# **HENVENDELSER MODTAGET I HØRINGSPERIODEN**

## **FORSLAG TIL LOKALPLAN SLUSEHOLMEN STATIONSOMRÅDE**

### **Høringssvar**

## Supplerende høring om afgrænsning af vejareal til metroplads i lokalplansforslag for Sluseholmen Stationsområde

Bilag 2 - 20220822\_Vejareal 1-1500

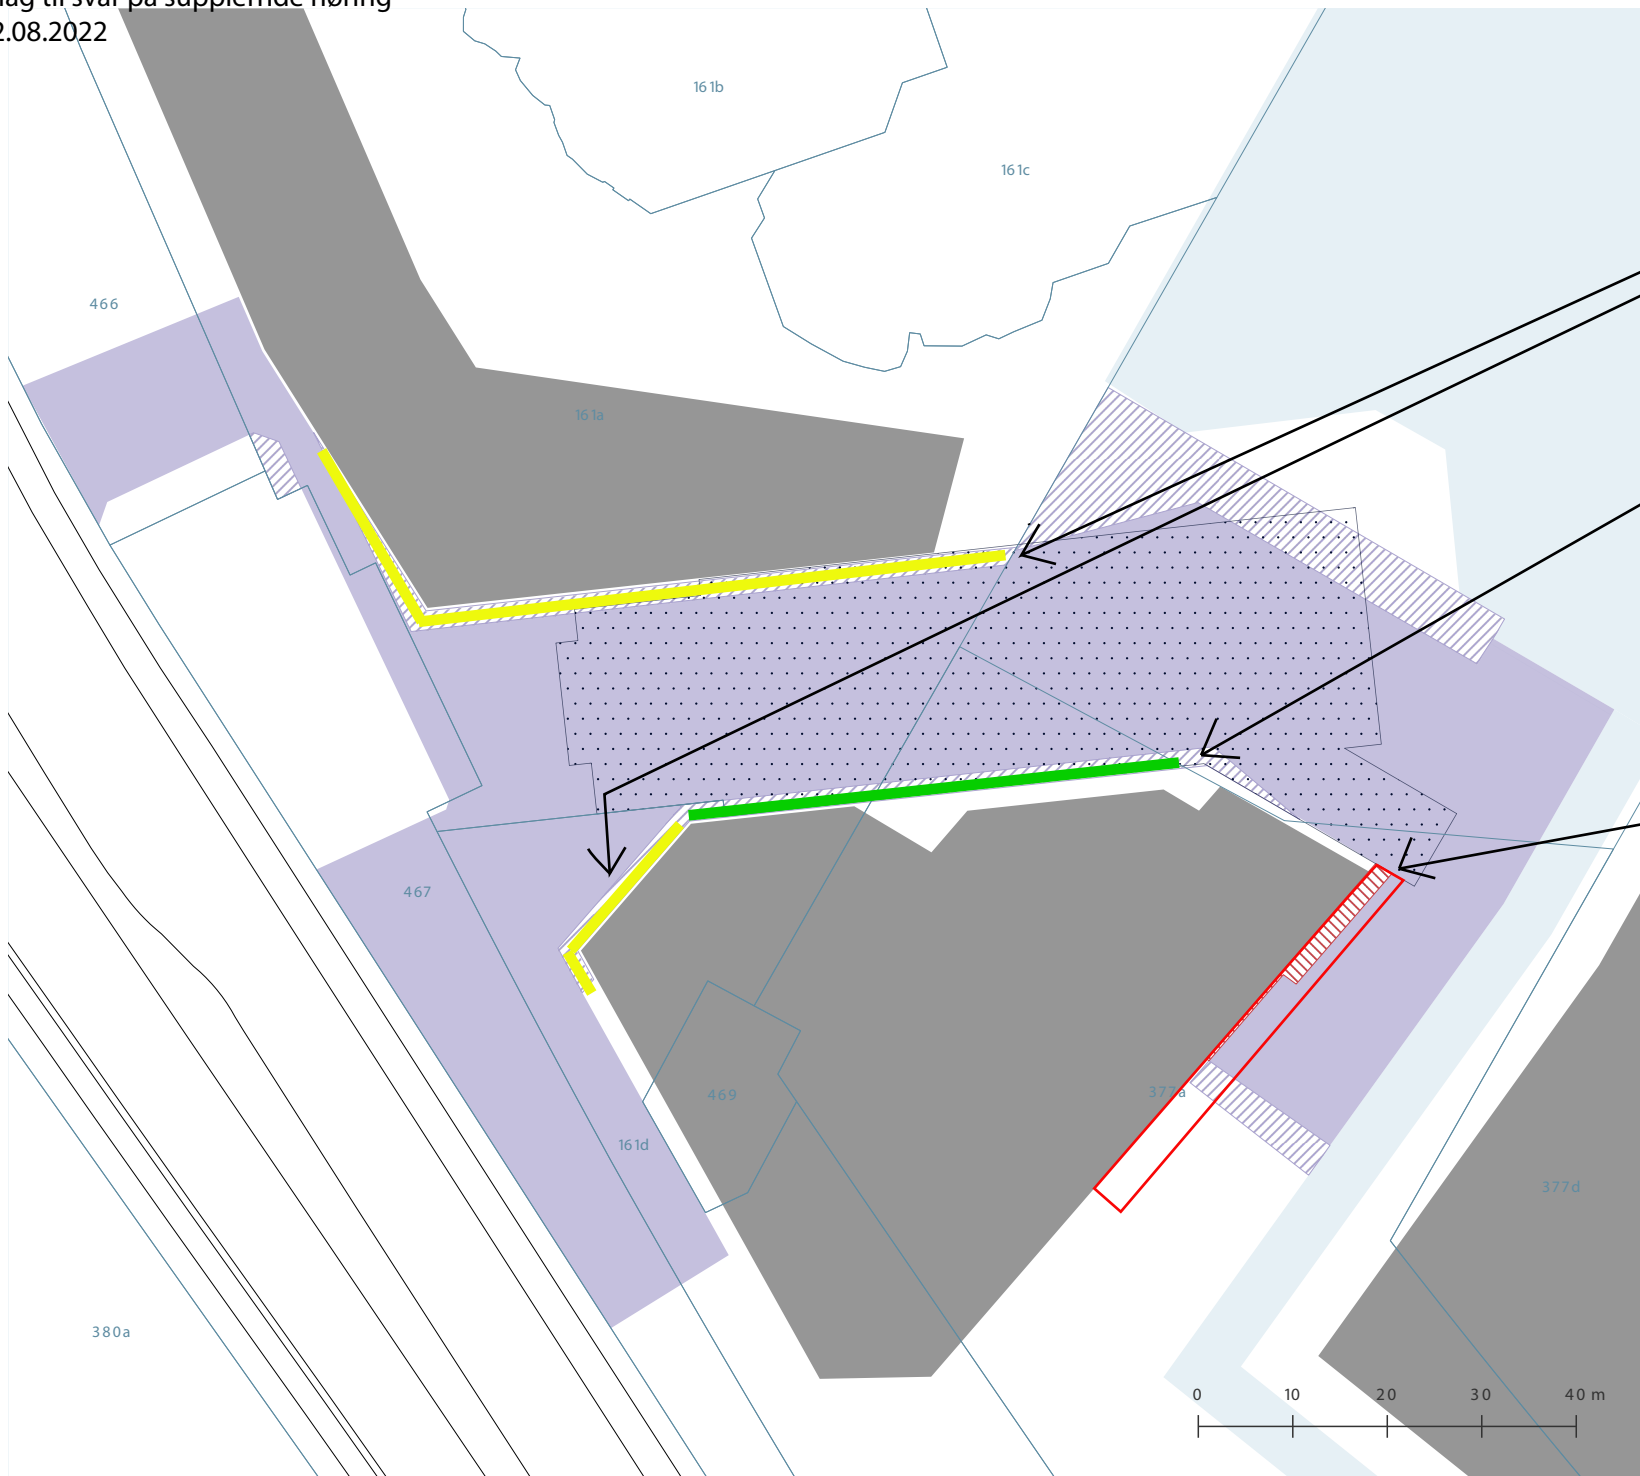
Bygningernes vigtigste bymæssige kantzoner er inddraget. Hele adgangen til vandet er inddraget.

Den foreslåede udvidelse af kantzonen i det viste omfang betragtes som voldsom set i lyset af den lange lokalplansproces, hvor netop dette areal har været et væsentligt omdrejningspunkt i hele perioden for lokalplanens udarbejdelse. Geometrien har været kendt de sidste 6 mdr. og det vækker stor undren hos grundejerne og i særlig grad Arbejdernes Landsbank at TMF kommer med dette udspil.

De foreslåede udvidelser, kan vi ikke se anderledes, end at det kan få direkte indflydelse på bygningerne og sætter bygherre uden for indflydelse på følgende punkter:

- Bygningsejer har ikke længere sikring for sin ankomst til bygningens hovedindgange. Bygningerne har været skitseret løbende gennem lokalplansprocessen og har indarbejdet primære og sekundære indgange i forhold til pladsens udformning, bevægelsesflow mm.

- Ordentlige kantzoneforhold mod metropladsen er skåret helt ned under minimum og vurderes stærkt kritisabel i forhold til den lange lokalplansproces, hvor byrumsbetragtninger har været væsentlige for hele udarbejdelsen af pladsen.

Bilag 3 - 20220822\_Vejareal 1-500

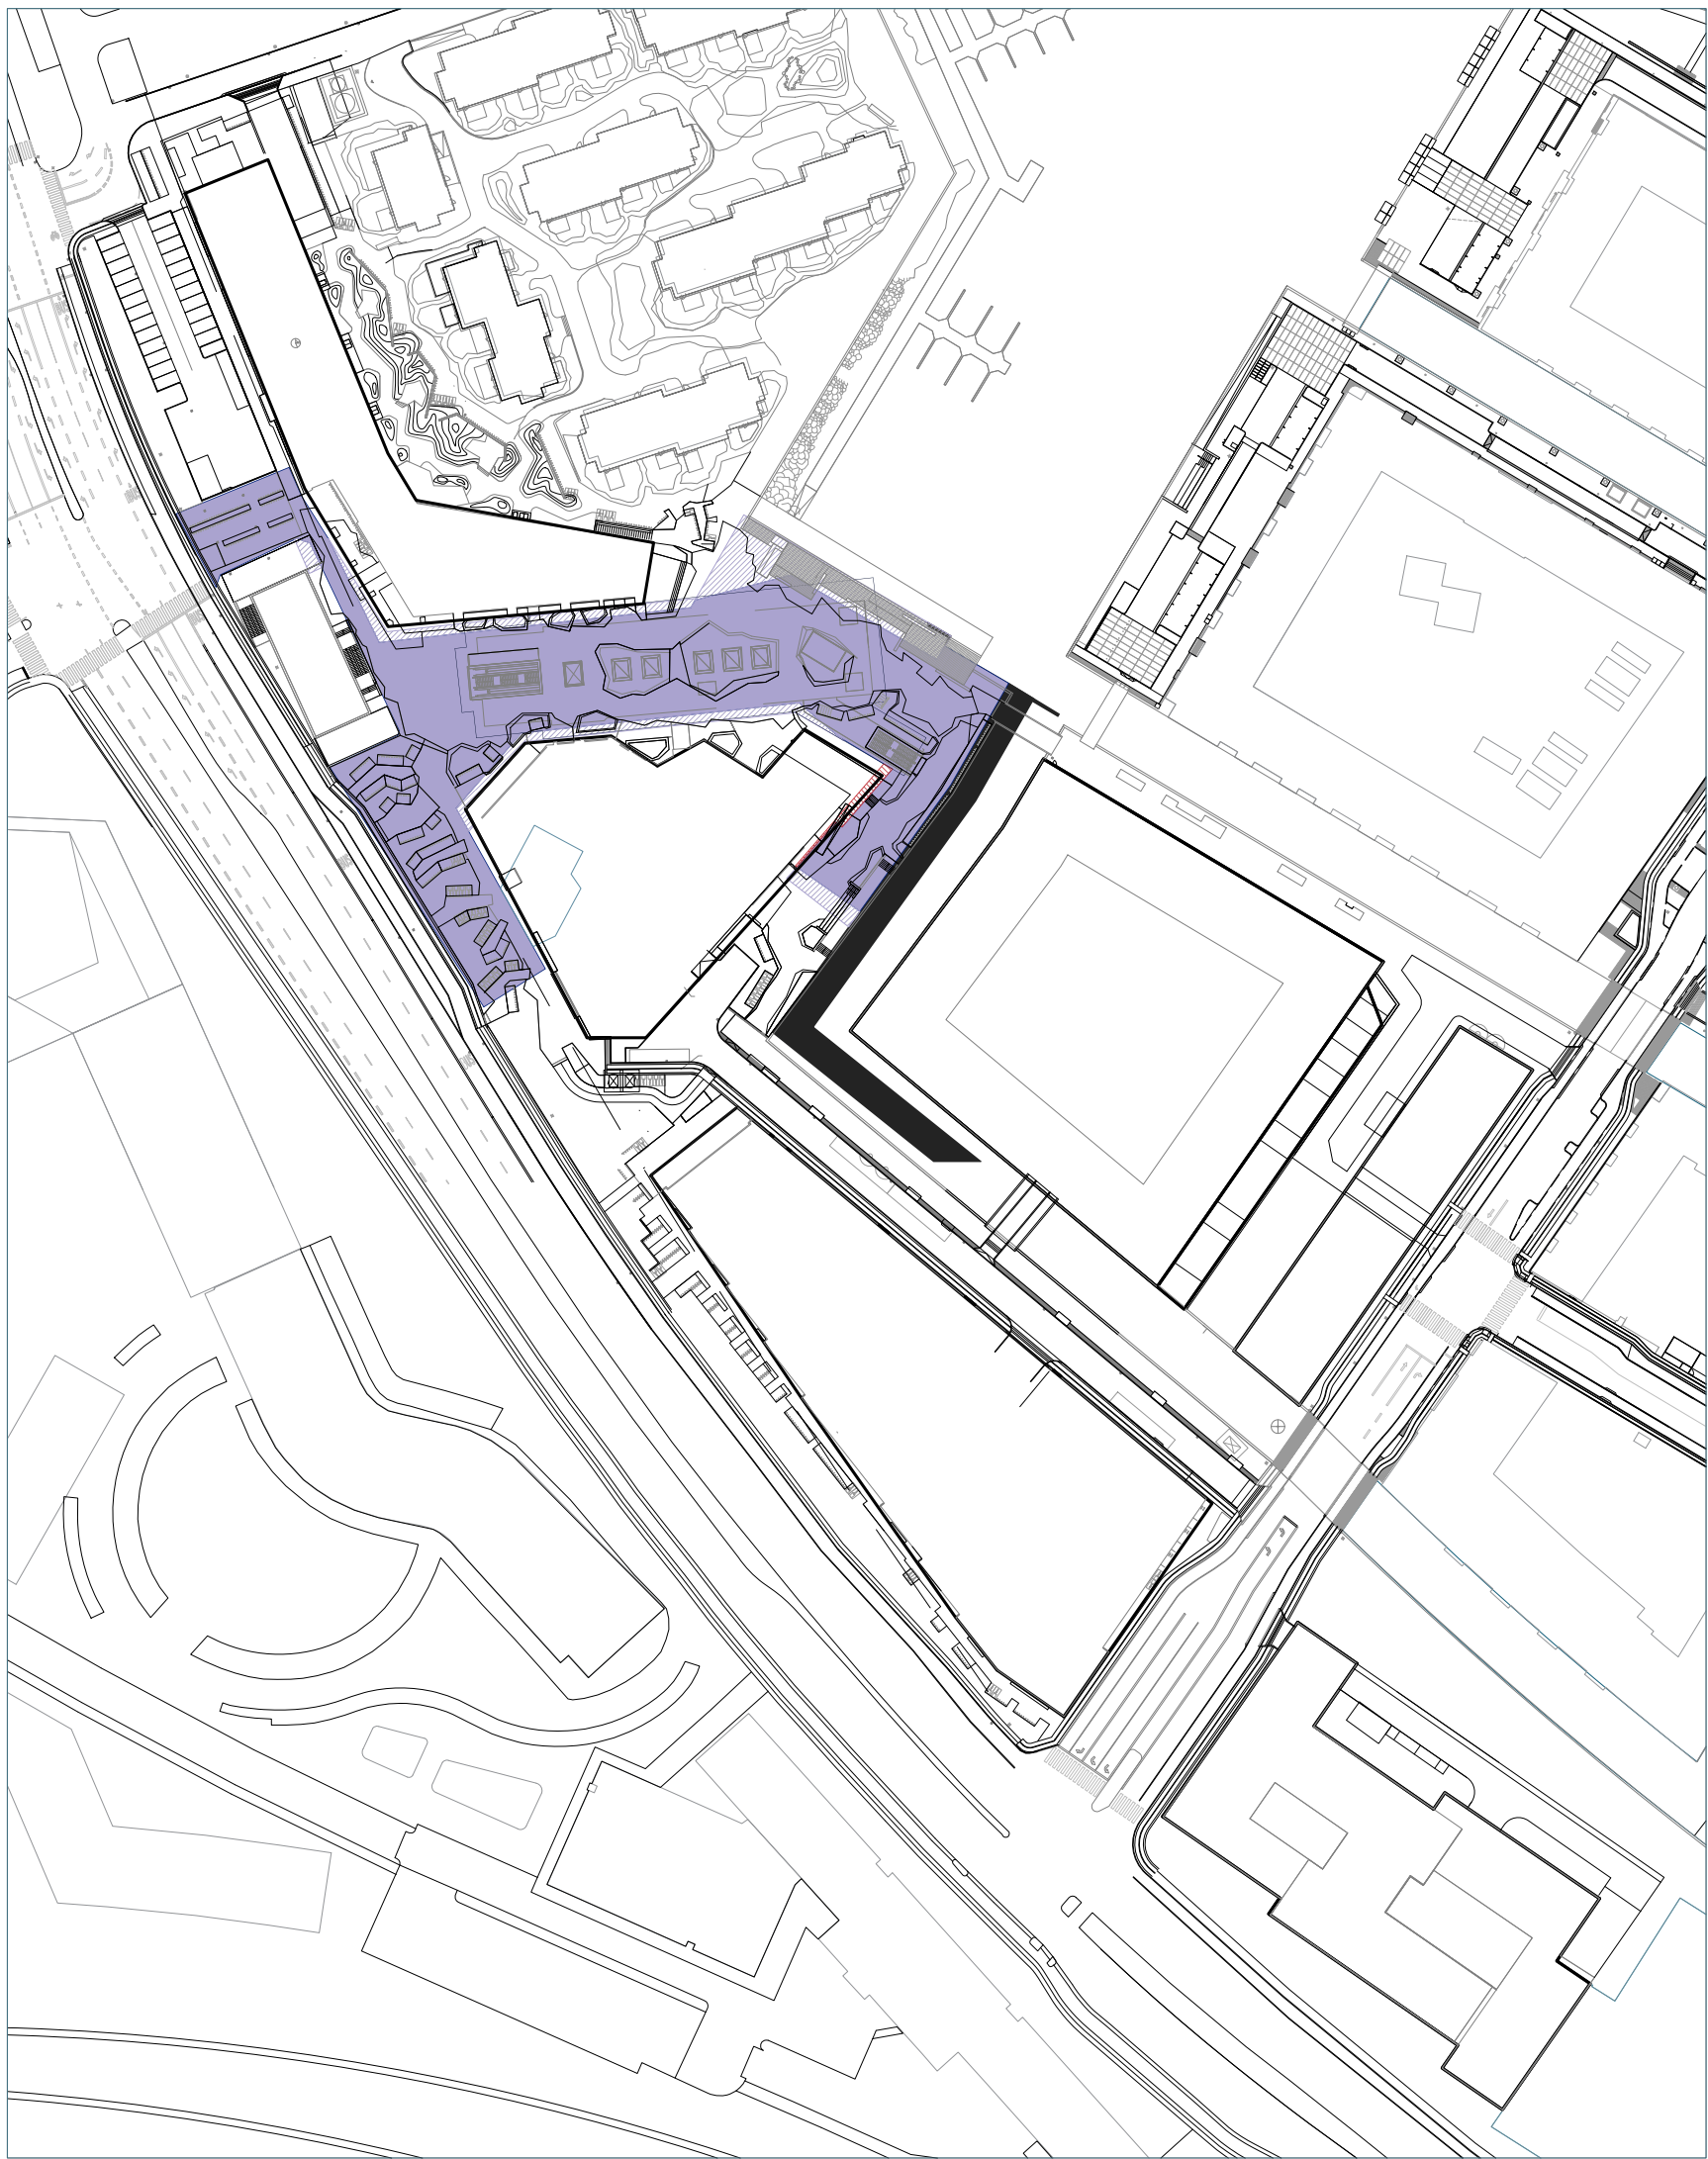
Vejareal bør tage hensyn til, at der er adgang til bygningerne og kantzoner

Vejareal bør tage hensyn til, at der ved den grønne linje kan være en baldakin med et fremspring på 1,8 meter ud over byggefeltet. Baldakin skal have en frihøjde på mindst 4,5 meter over terræn

Reduceret og udvidet vejareal skal tage hensyn til at kantzonen kan være 5 meter kantzone vinkelret på facaden og at der kan indresse gode terrasser til udeservering.

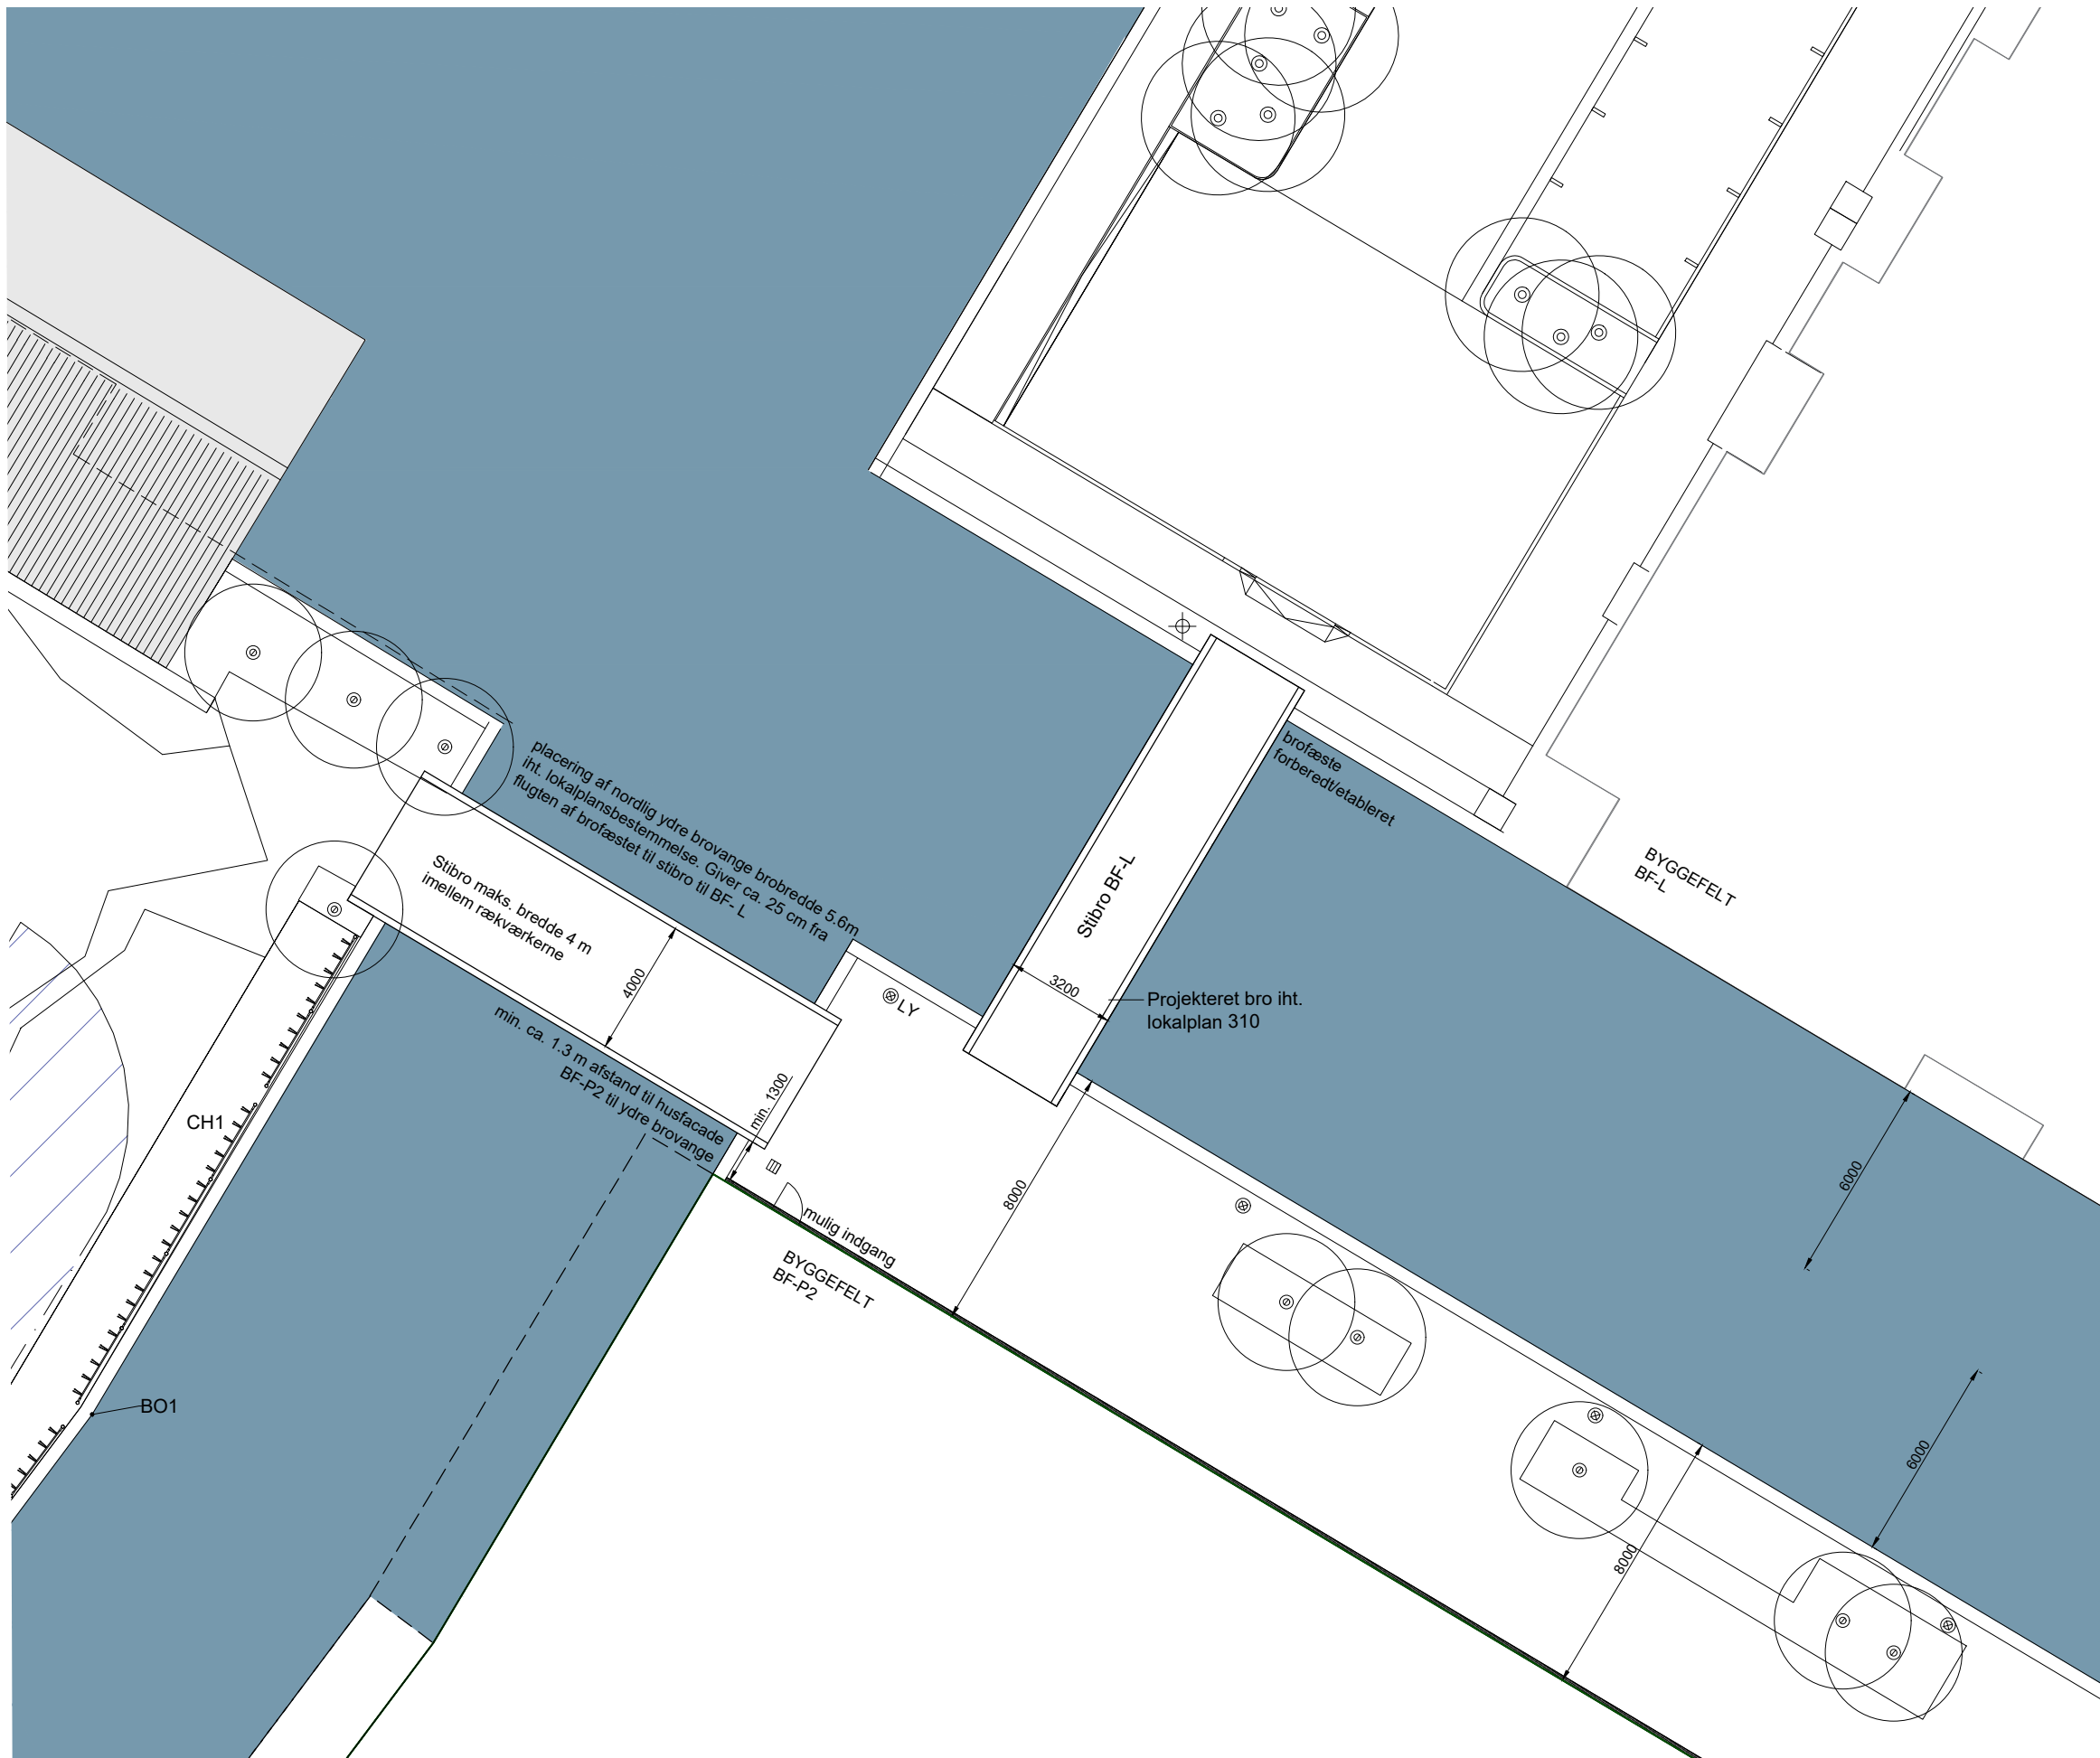
Kanalgadens bredde er 8 meter inkl. bolværkværkshammeren. Den planlagte stibro (Lokalplan 310, tillæg 3) lige nord for den nærværende nye lokalplansbro rækker ca. 1 meter ind på land.

Det er hensigtsmæssigt, at trafikanter der færdes på den nordlige stibro gives mulighed for at orientere sig uden at være i fare for at blive påkørt af færdsel til/fra den nye stibro.

Samtidig ønsker vi, at der etableres en respektafstand mellem byggefelt P2 og stibroen på mindst 1 meter, af hensyn til byggefeltets og broens fundaments konstruktioner.

Smallere bro vil sikre sænkede fart for cyklister på et sted med mange fodgængere.

Øvrige vejbroer til biler på Sluseholmen har en bredde på 5m. Vi ønsker ikke at broen opfattes som en kørebro.
